Европейская экономическая комиссия**Комитет по внутреннему транспорту****Всемирный форум для согласования правил
в области транспортных средств****177-я сессия**

Соглашение 1958 года:**Предложение по поправкам к Сводной резолюции
по общим спецификациям для категорий
источников света (СР.5)****Предложение по поправке 3 к Сводной резолюции
по общим спецификациям для категорий источников
света (СР.5)****Представлено Рабочей группой по вопросам освещения и световой
сигнализации***

Поправка 3 к Сводной резолюции по общим спецификациям для категорий источников света (СР.5)

Рис. 1
Основной чертеж

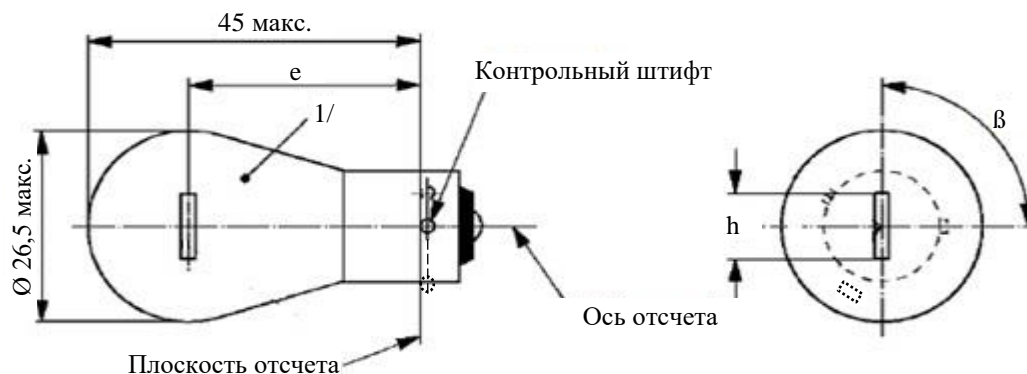
После спецификации Lx5/6 включить новые спецификации PY21W/LED/1–4 следующего содержания (см. следующие страницы; по одной странице на спецификацию):

Размеры в мм		Источники света на СИД серийного производства			Стандартный источник света на СИД
		мин.	ном.	макс.	ном.
e			31,8 ²		31,8 ²
h			9,0 ²		9,0 ²
β		75°	90°	105°	90 ± 10°
Цоколь [BAU15s-3(110°)] в соответствии с публикацией МЭК 60061 (спецификация 7004-[19A-1])					
Электрические ⁵ и фотометрические характеристики					
Номинальные значения	Вольты	12	24	12	
	Ватты	7 ³			7 ³
Испытательное напряжение	Вольты	13,5	28,0	13,5	
	Ватты	9 макс. ³	10 макс. ³	9 макс. ³	
Нормальные значения	Электрический ток (в мА при 9–16 В постоянного тока)	150 мин. 750 макс.			
	Световой поток ^{3,4} (в лм при 13,5 В постоянного тока)	280 ± 20%			280 ± 10%
	Световой поток ³ (в лм при 9 В постоянного тока)	56 мин.			56 мин.

¹ Цвет света, излучаемого источником света на СИД, должен быть автожелтым.

² Проверяется с помощью системы шаблона; спецификация PY21W/LED/2.

³ Функционирование в проблесковом режиме в течение 30 минут (частота 1,5 Гц, рабочий цикл 50% в состоянии ВКЛ. 50% в состоянии ВЫКЛ.) и измерение проводят в состоянии ВКЛ. проблескового режима после 30 минут функционирования.

- ⁴ Значение, измеренное при повышенной температуре воздуха 80 °С, должно составлять не менее 65% этой величины.
- ⁵ В случае выхода из строя любого из светоизлучающих элементов источник света на СИД должен либо по-прежнему удовлетворять требованиям в отношении светового потока и распределения силы света, либо прекратить излучение света, причем в последнем случае потребление тока, когда источник работает в диапазоне 12–14 В, должно быть менее 50 мА.

Рис.2

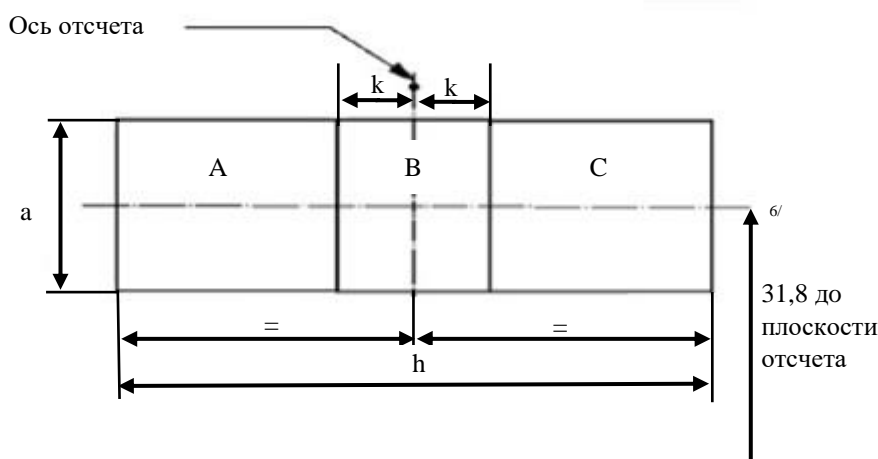
Положение светоизлучающей зоны проверяют с помощью системы шаблона, определяемой проекциями при визуализации в направлении $\gamma = 0^\circ$ (вид сверху), $\gamma = \pm 45^\circ$ (вид под углом) и $\gamma = \pm 90^\circ$ (вид спереди и сзади) в плоскости C_0 (C , γ , как указано на рис. 3).

Доля общего светового потока, излучаемого в направлениях визуализации из зоны (зон), должна соответствовать указанной на рис. 2:

- А, В и С в совокупности должны составлять 80% или более;
- В должна составлять 20% или более;
- А и С должны составлять 15% или более каждая.

Определение светоизлучающей зоны с помощью шаблона, размеры которого указаны в таблице 2

Светоизлучающая зона должна находиться в поперечном направлении в центре плоскости, на которой расположена ось отсчета, и быть перпендикулярна плоскости, на которой расположены ось отсчета и контрольный штифт.

Размеры (мм)	a	h	k
Вид сверху ($\gamma = 0^\circ$)	5,0	9,0	1,0
Вид под углом ($\gamma = \pm 45^\circ$)	7,0		
Вид спереди/сзади ($\gamma = \pm 90^\circ$)	5,0

Рис.3

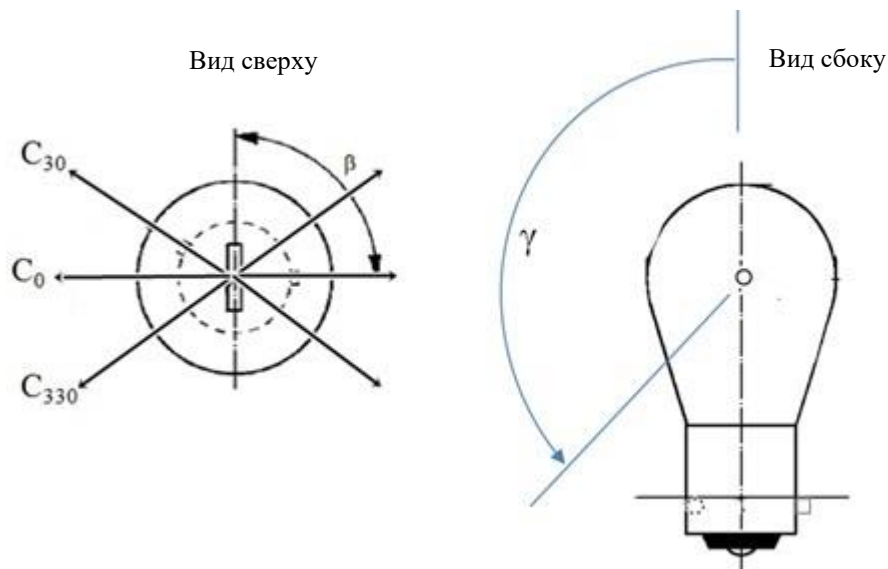
Нижеследующее испытание имеет целью определить нормализованное распределение силы света источника в плоскостях, в которых расположена плоскость отсчета, как изображено на рис. 3. За начало системы координат принимают точку пересечения плоскости отсчета и края шаблона.

Измерения проводят в плоскостях C , через которые проходит ось отсчета источника света. Плоскости C : C_0 , C_{30} и C_{330} . Испытательные точки для каждой плоскости и различных полярных углов γ указаны в таблице 3.

Измеренные значения силы света, нормализованные до измеренного светового потока отдельного испытуемого источника света, преобразуют в нормализованные значения силы света источника в пересчете на 1 000 лм. Эти данные должны соответствовать пределам допусков, определенным в таблице 3.

γ	Источники света на СИД серийного производства		Стандартный источник света на СИД	
	Минимальная сила в кд/1 000 лм	Максимальная сила в кд/1 000 лм	Минимальная сила в кд/1 000 лм	Максимальная сила в кд/1 000 лм
-150°	60	140	80	120
-125°	60	140	80	120
-100°	60	140	80	120
-75°	60	140	80	120
-50°	60	140	80	120
-25°	60	140	80	120
0°	60	140	80	120
25°	60	140	80	120
50°	60	140	80	120
75°	60	140	80	120
100°	60	140	80	120
125°	60	140	80	120
150°	60	140	80	120

Распределение силы света, указанное в таблице 3, должно быть в целом единообразным, т. е. таким, чтобы относительную силу света между двумя смежными точками решетки можно было рассчитать методом линейной интерполяции по двум смежным точкам решетки».
